柏崎刈羽原子力発電所
新規制基準に係る保安規定変更認可申請の補正について

2020年4月7日
東京電力ホールディングス株式会社

1.新規制基準保安規定変更認可申請の補正について

8.説明事項③ 既存条文の変更 – 第46条(S/P水位)の変更 –

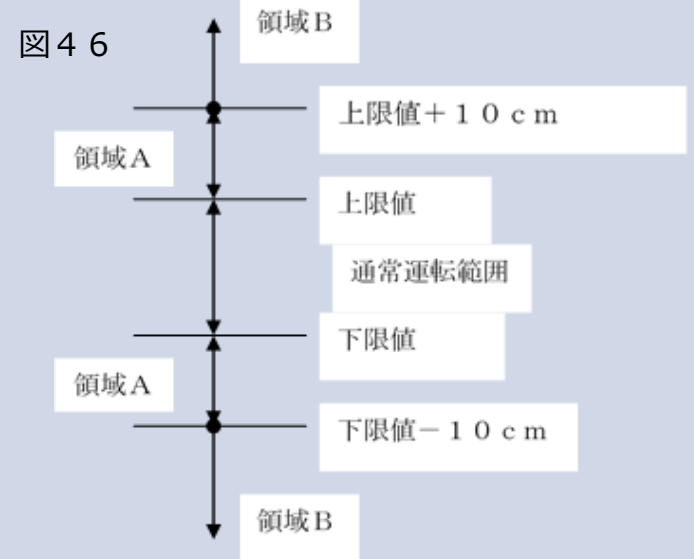
- 保安規定第66条(重大事故等対処設備)では高圧代替注水系の定期的な確認運転を定めている。高圧代替注水系確認運転中は、駆動蒸気がS/Pに排気され凝縮することに加え、試験の流路はCSPを水源にS/Pへ排出するライン構成のため、水位が上昇し、一時的に通常運転範囲を逸脱する可能性があることから、確認行為を阻害しないため、保安規定第46条(サブレーションプールの水位)を変更し通常運転範囲を逸脱した場合の措置を規定する。

第46条 原子炉の状態が運転、起動及び高温停止において、サブレーションプールの水位※1は、表46-1(図46)で定める事項を運転上の制限とする。ただし、地震時を除く。なお、7号炉において、高圧代替注水系の運転確認等により、サブレーションプールの水位が図46の領域Aに移行した場合、運転確認開始から確認終了後24時間までの間は、運転上の制限を満足していないとはみなさないが、領域Bに移行した場合は、運転上の制限の逸脱と判断する。

2. サブレーションプールの水位が前項で定める運転上の制限を満足していることを確認するため、次号を実施する。なお、7号炉において、高圧代替注水系の運転確認等により、サブレーションプールの水位が図46の領域Aに移行した場合、5分毎にサブレーションプールの水位を監視するとともに、領域Bに近接した場合は、水位が変動するような運転確認等を中止し、24時間以内に水位を制限値内に復旧する。
